改善箇所説明図

基準不適合発生箇所

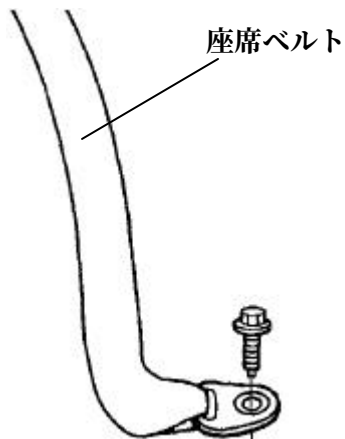
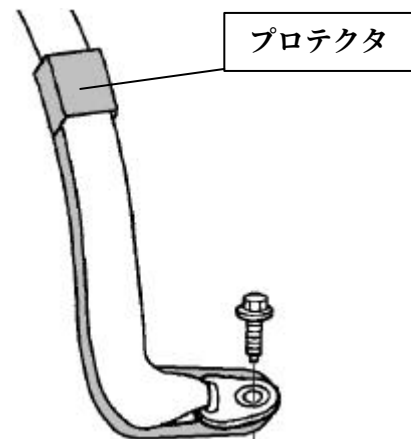
後席左右の座席ベルトにおいて、後席シートの構造が不適切なため、事故等の衝撃によりシートバックヒンジ（金具）の端部と当該ベルトが干渉して切れ、乗員を拘束できなくなるおそれがある。

全車両、当該座席ベルトにプロテクタを追加する。
